令和6年 第1回 丸亀市都市計画審議会

中讃広域都市計画道路 (南条町土器線)の変更について (香川県決定)

中讃広域都市計画道路の変更(香川県決定)

都市計画道路中3・4・110号南条町土器線を次のように変更する。

変更理由

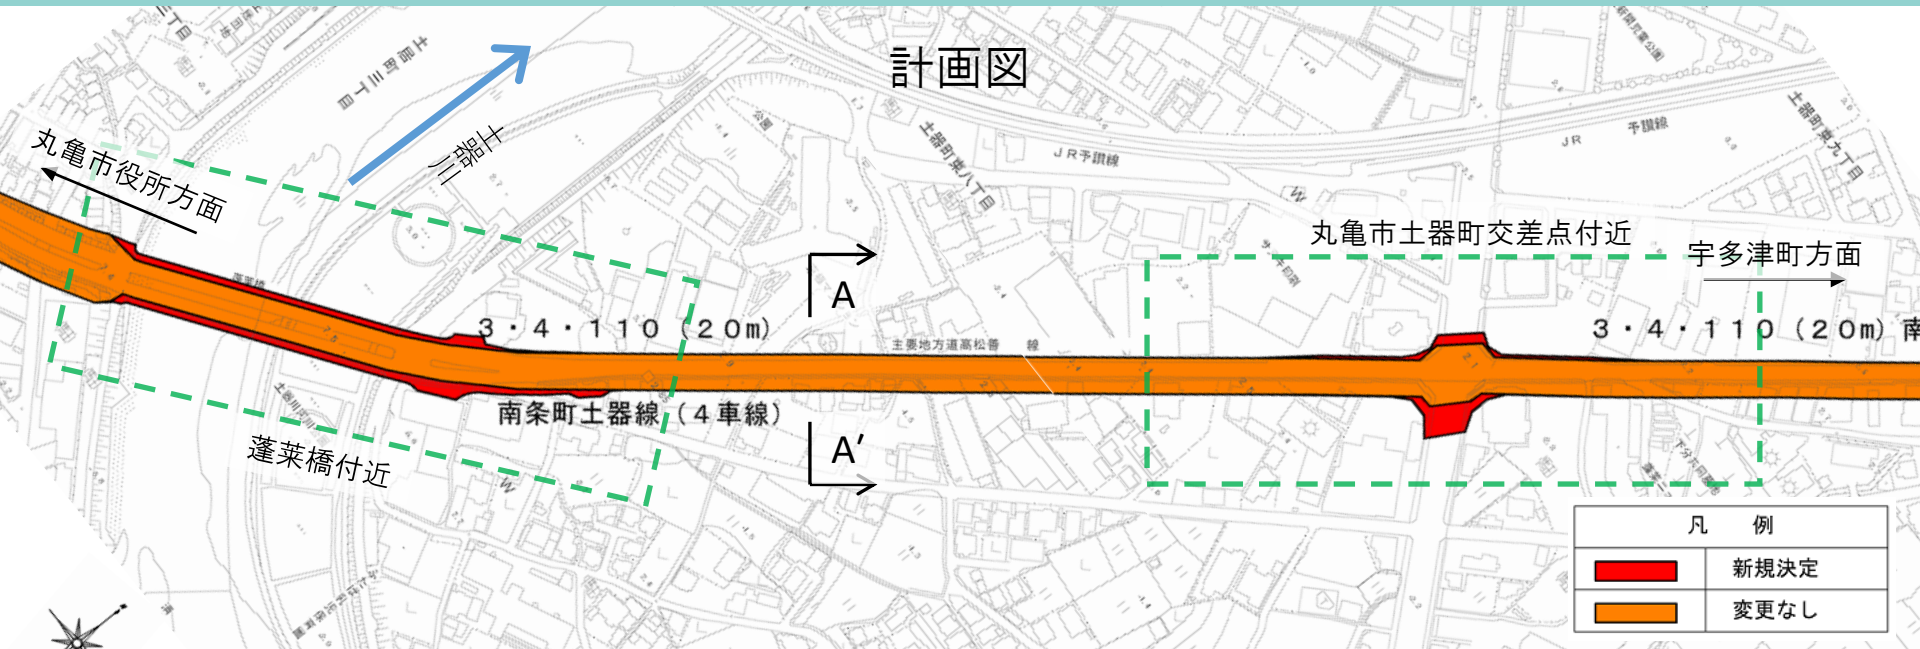
市街地内交通の円滑化を図るため、整備に必要となる区域を追加するものである。

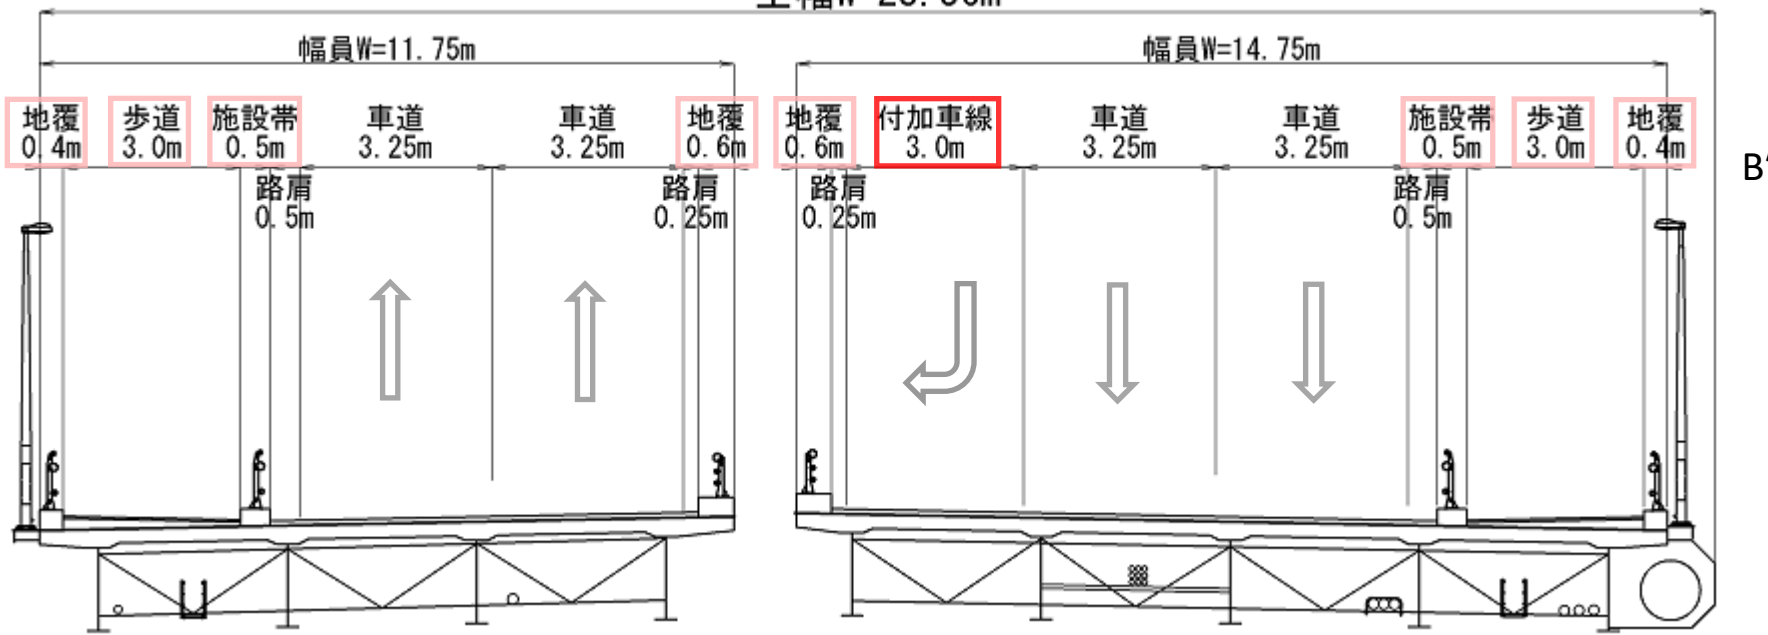
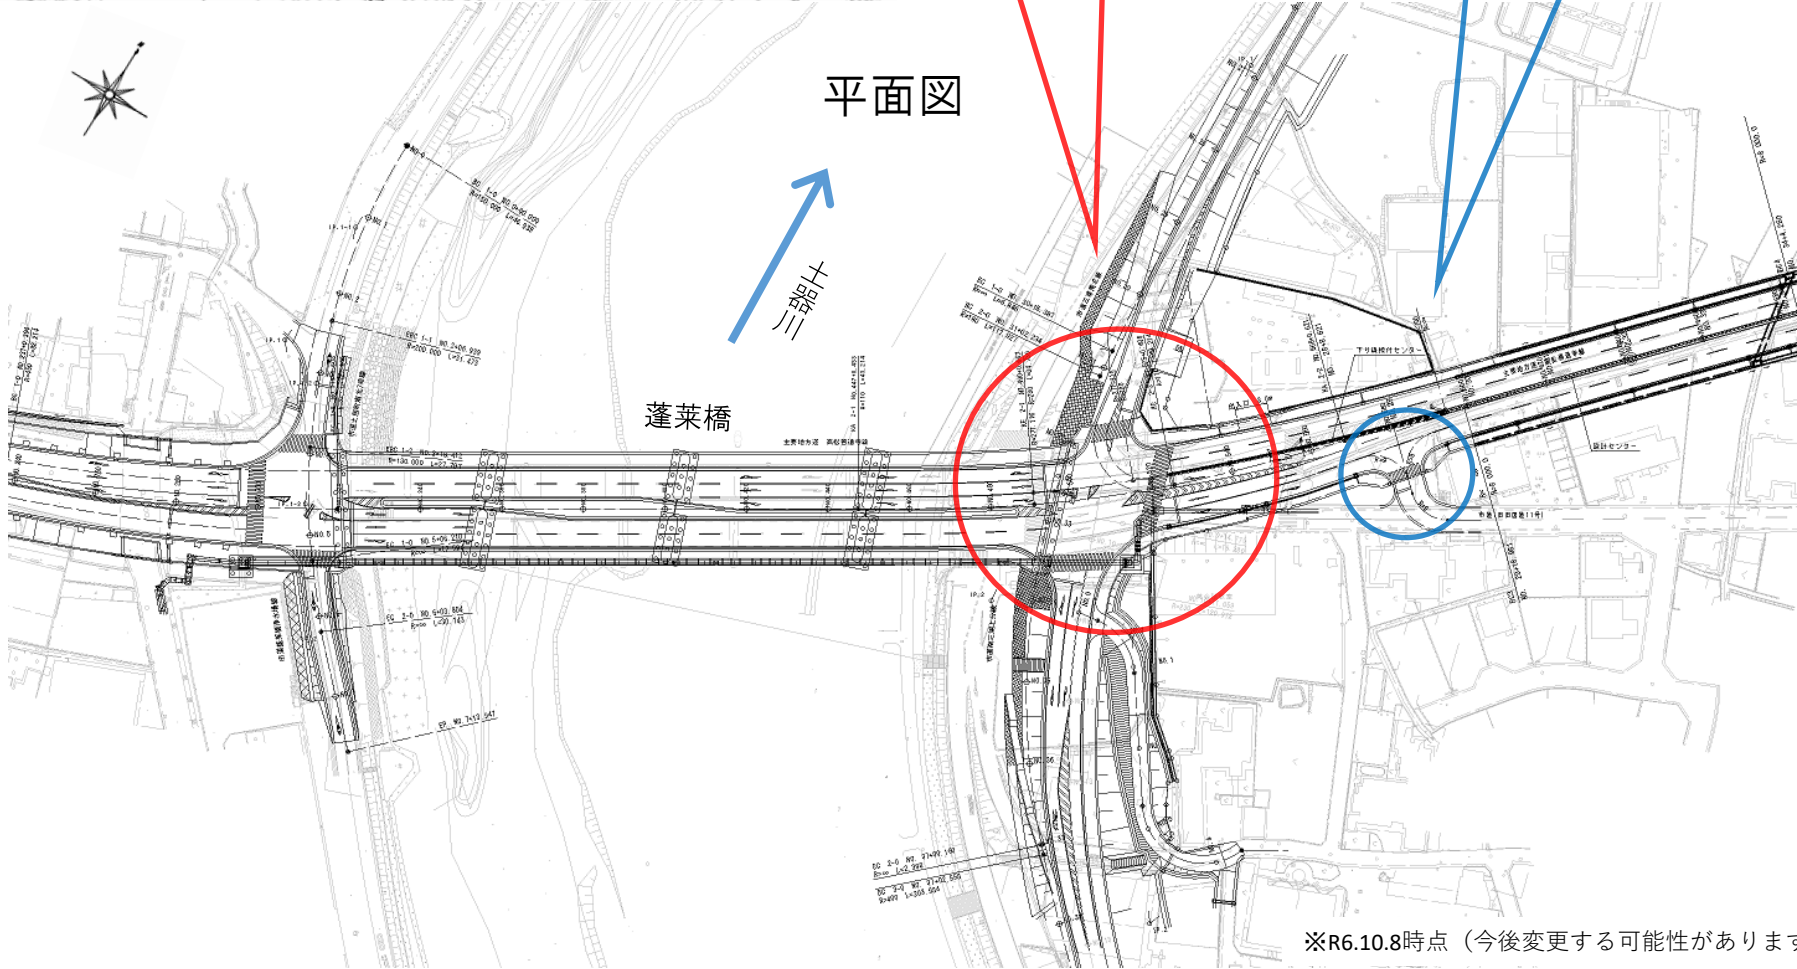
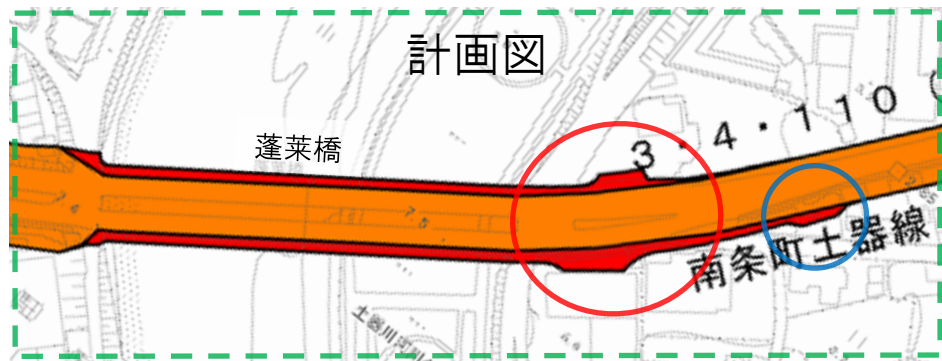
もともと都市計画道路として決定していた幅に加え、右折車線を追加する必要が生じたことから、幅員構成を変更し、必要となる区域を都市計画道路として新たに追加

断面図
B-B'断面
全幅W=28.36m

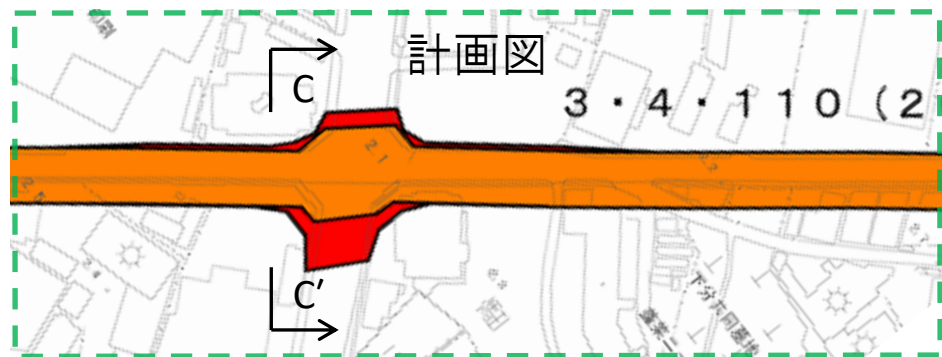
川幅を広げた後の
堤防上の道路との
交差点

安全性のため、
市道との交差位置を
これまでとは変更

もともと都市計画道路として決定していた幅に加え、右折車線を追加する必要が生じたことから、幅員構成を変更し、必要となる区域を都市計画道路として新たに追加

平面図(暫定形)

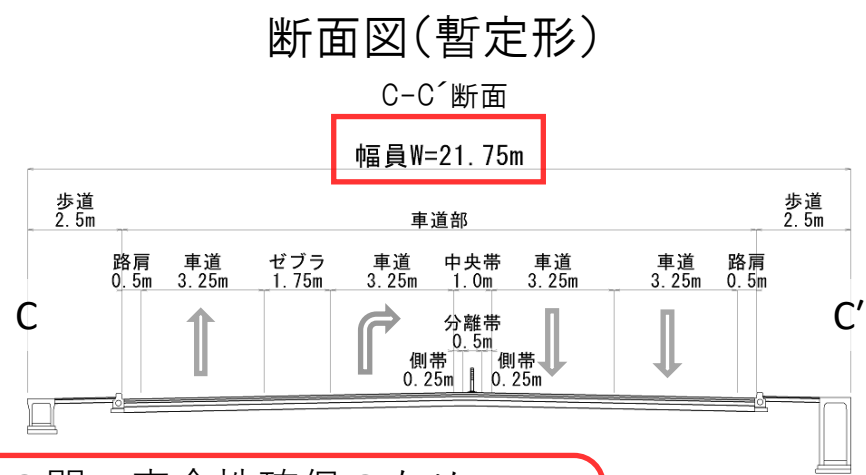
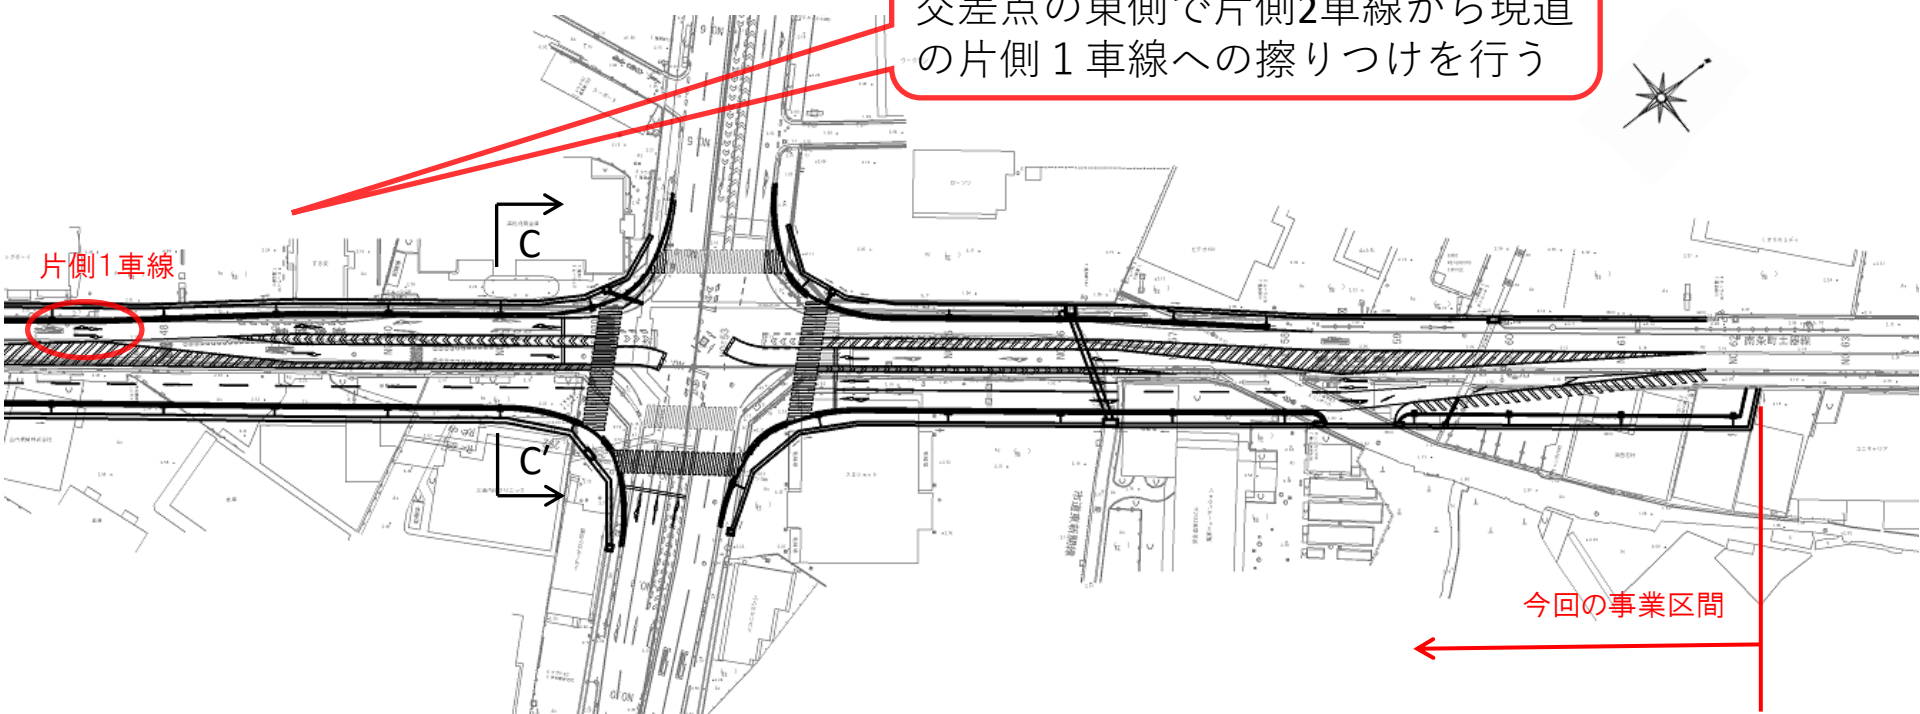
当面の間、安全性確保のため、
交差点の東側で片側2車線から現道
の片側1車線への擦りつけを行う
